Formular de evaluare a condițiilor de accesibilitate a clădirilor publice

Categorii	Indicatori	Date colectate
Localitate, raion:	Risipeni (Falesti)	
Adresa, strada, nr.:	-	
Instituția:	BESV nr. 17/57 Gimnaziul Diomid Gherman, s. Risipeni	
Tipul instituției:	Instituție educațională	
Latitudinea:	47.461278 ,	
Longitudinea:	27.659601

Fig. IV.18 Parcare pe o direcție perpendiculară față de carosabil

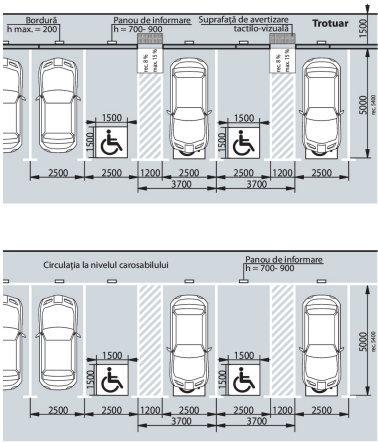
Nu , dar există loc unde poate fi amenajată parcare

Fig. V.32.b Rampă de acces paralelă cu intrare în clădire

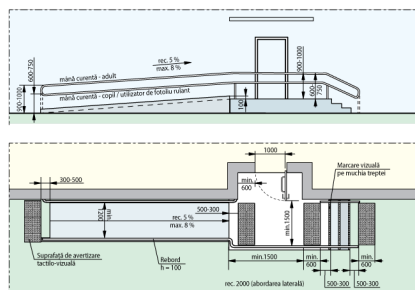
Categorii	Indicatori	Date colectate
	Dacă este folosită o intrare alternativă, există indicatoare care arată direcția către aceasta:	Nu
	La intrare sunt trepte:	Da, 12 trepte , Înălțime totală a treptelor/scărilor (cm)116 cm
	La intrarea în clădire este instalată o platformă de ridicare (verticală sau înclinată):	Nu
	Ușa se deschide în interior sau exterior:	Exterior
	Dimensiunile pragului/spațiului din fața ușii de intrare în clădire:	244 cm
	Înălțimea pragului ușii (de la nivelul solului până la nivelul superior al pragului):	116 cm ! Pentru h - până în 20 cm - se aplica regula de 1:10 ! La fiecare 9 m de cm x 140 cm
	Dacă există trepte, sunt semnalate treptele cu elemente contrastante și/sau tactile:	Nu Standard: prima și ultima treaptă trebuie semnalate în culori contrastante
	Există rampă de acces:	Nu
	Nu există rampă, dar sunt șine metalice:	Nu

Fig. V.1 Buzunare la coridoare /p.47/

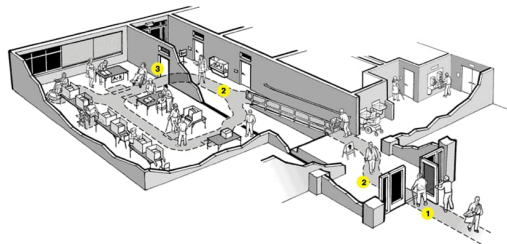
Coridoare:	Da
Lățimea coridorului (în cel mai îngust loc) este peste 150 cm?	Da
Trepte:	Da , 2 trepte , înălțimea:34 cm
Dacă sunt trepte, este o rampă interioară:	Nu
Dacă există trepte, sunt semnalate treptele cu elemente contrastante și/sau tactile:	Nu Standard: prima și ultima treaptă trebuie semnalate în culori contrastante
Pardoseala/podeaua în coridor este suprafață accesibilă:	Da
Suprafață alunecoasă:	Nu
Bariere/obstacole:	Nu
Culori contrastante (este o diferență de culoare contrastantă (culori închise / culori deschise) între perete și podea):	Da
Iluminare bună (lumină de zi și lumină artificială) pe hol și pe culoarele principale:	Parțial

Fig. V42a Amenajarea unei cabine WC adaptate - tip A

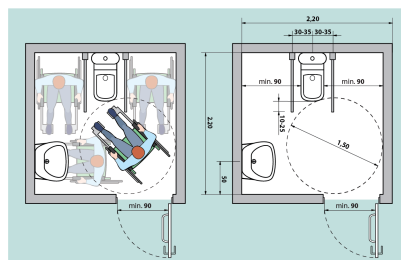
Grup sanitar în exterior:	Nu
Grup sanitar în interior:	Da . La Etaj
Dacă Wc este la etaj subsol, demisol, atunci există un ascensor?	Nu
Există indicatoare pe coridoare și pe ușă, care semnalează grupul sanitar accesibil:	Nu
